Additif 93 – Règlement n° 94

Révision 2 – Amendement 4

Série 03 d'amendements au Règlement – Date d'entrée en vigueur : 18 juin 2016

Prescriptions uniformes relatives à l'homologation des véhicules en ce qui concerne la protection des occupants en cas de collision frontale

Modèle B

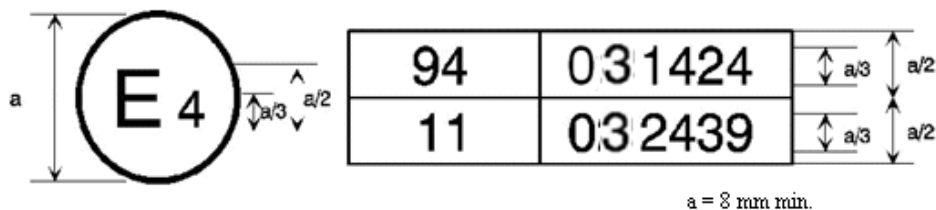
Annexe 2, lire :

(Voir par. 4.5 du présent Règlement)

Les deux premiers chiffres des numéros d'homologation signifient qu'aux dates où les homologations respectives ont été délivrées, le Règlement n° 94 comprenait la série 03 d'amendements et le Règlement n° 11 comprenait la série 03 d'amendements. ».
